Voie urbaine du Tampon Tronçon Ravine Blanche

Le Tampon – La Réunion

Etude d'impact

Mémoire en réponse à l'avis délibéré de la MRAE
n°MRAE 2020APRE U1 du 5 février 2020

Principe d'écran acoustique – OMEGA Maitre d'œuvre Sections 1 et 3 de la voie urbaine

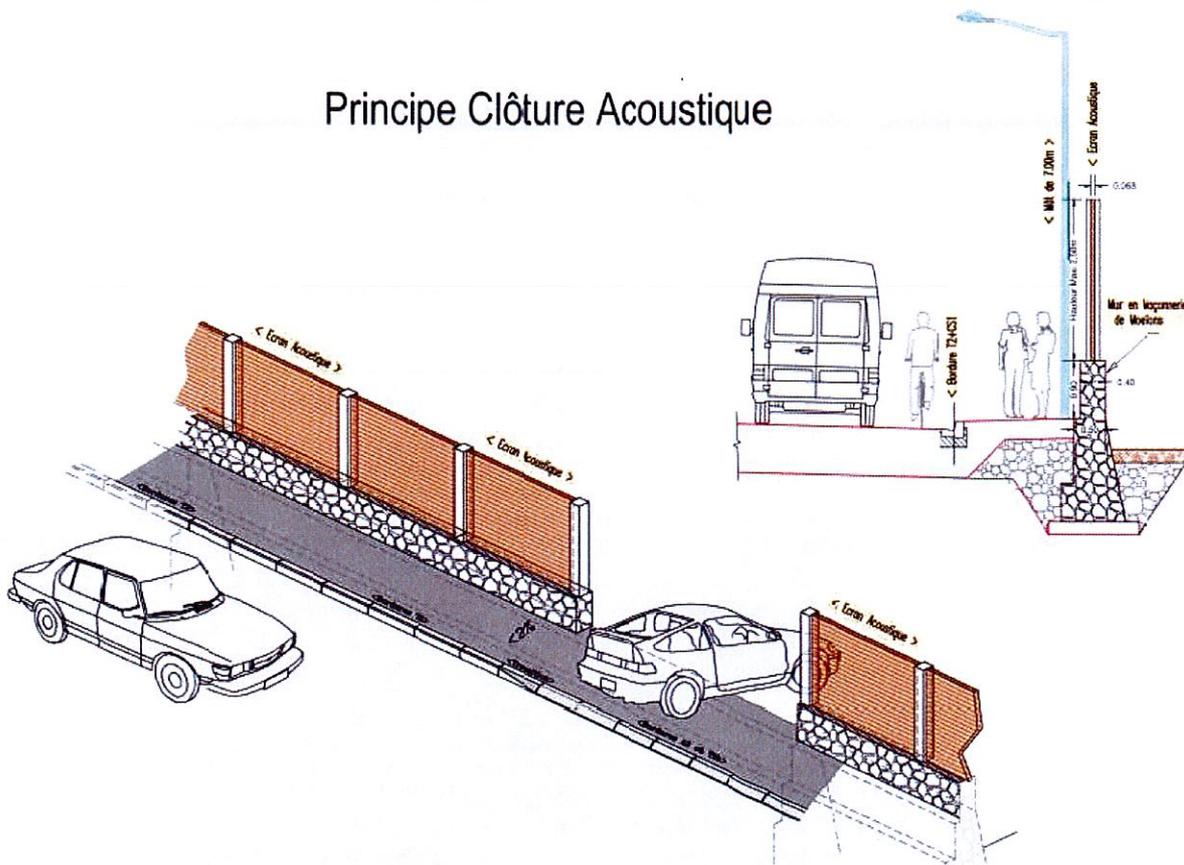
L'Ae recommande à la CaSUD d'apporter des précisions sur les conditions de réalisation des écrans acoustiques, en particulier pour le tronçon prioritaire du secteur de ravine Blanche (réalisation des ouvrages à intégrer sur les vues en plan et en coupe et photomontages à produire avec le projet d'infrastructure pour démontrer leur bonne insertion paysagère et environnementale);

Le tronçon prioritaire de la Ravine Blanche, comporte des murs de soutènement sur la quasi-totalité du linéaire, ou à défaut de murs de soutènement, des parapets de moellons seront mis en œuvre.

La figure ci-dessous permet de visualiser le principe de réalisation des écrans acoustiques sur les murs et les parapets de moellons.
